犬山市自転車活用推進計画策定委員会

－ 第5回会議 －

3. 犬山市自転車活用推進計画（素案）の変更点

上位計画の位置付け図

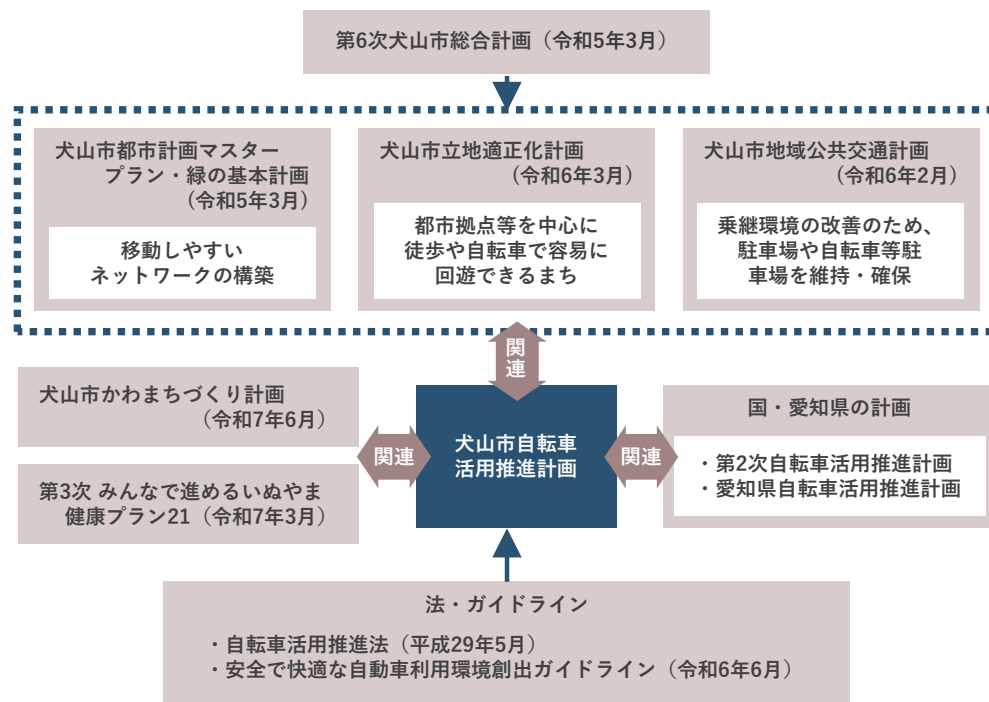
○ 第4回委員会で提示した計画素案から、以下の内容を修正しています。

第4回委員会で提示

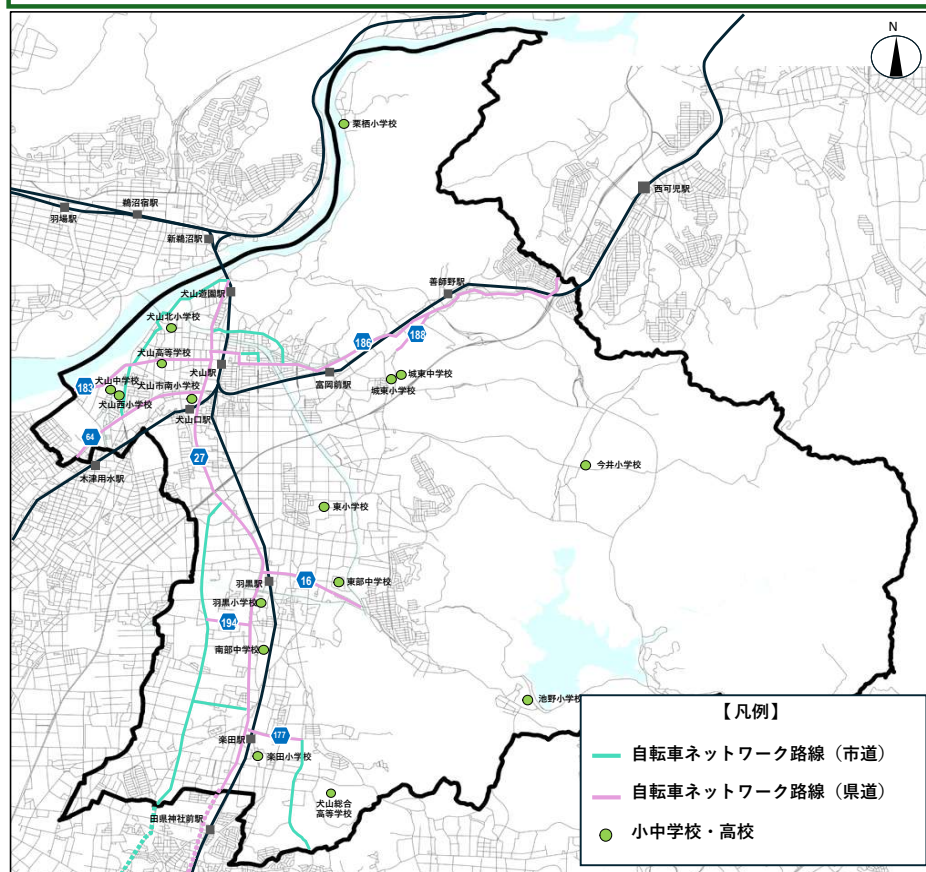
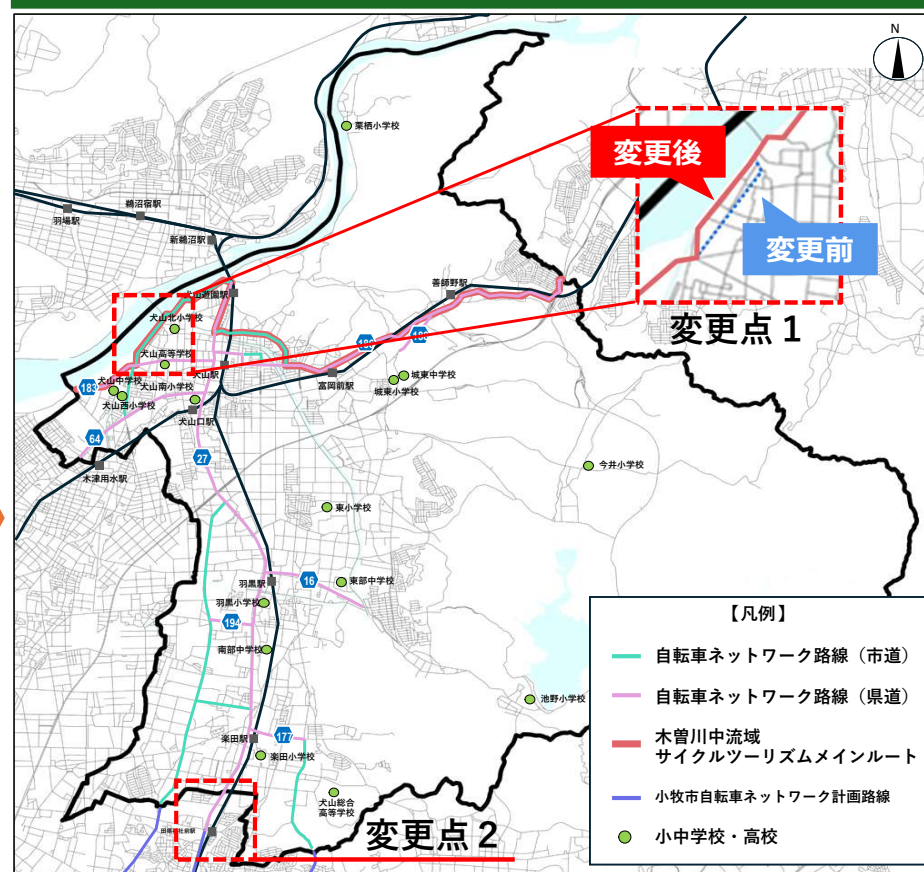
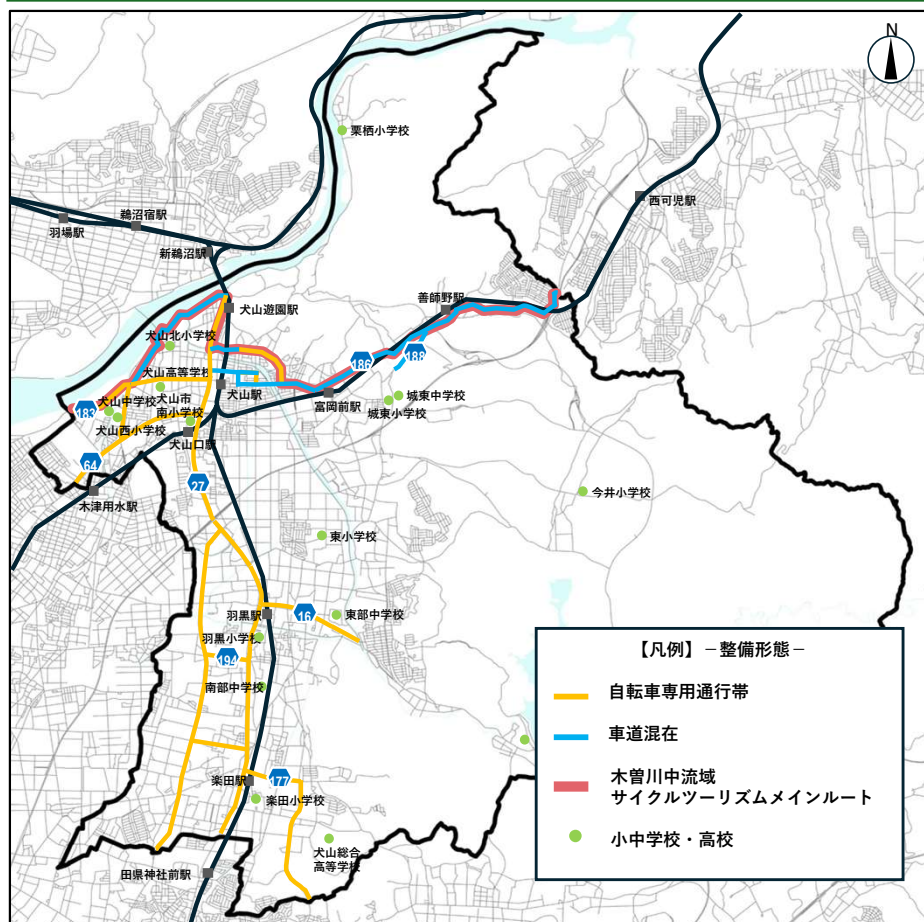
- 第4回委員会で提示した自転車ネットワーク路線について、名古屋市上下水道局との協議を踏まえ、見直しを行いました（変更点1）。
- 小牧市自転車ネットワーク路線との接続を考慮して、一部延伸しました（変更点2）。

第4回委員会で提示

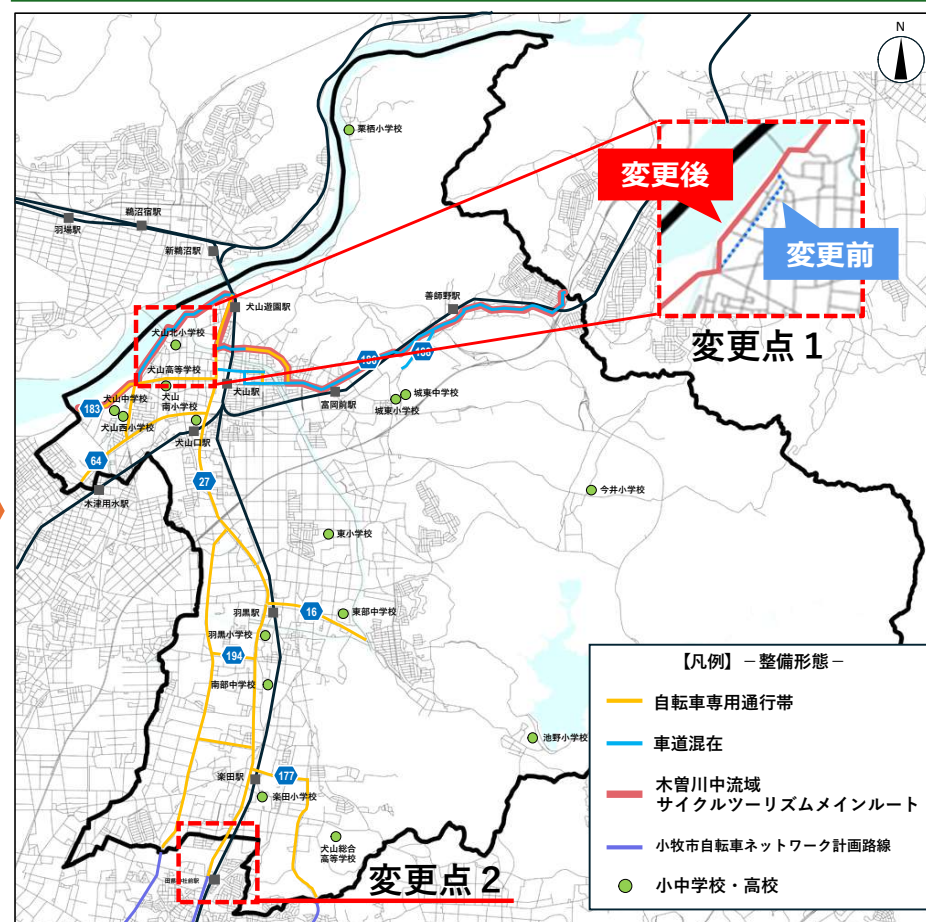
- 第4回委員会で提示した自転車ネットワーク路線について、名古屋市上下水道局との協議を踏まえ、見直しを行いました（変更点1）。
- 小牧市自転車ネットワーク路線との接続を考慮して、一部延伸しました（変更点2）。
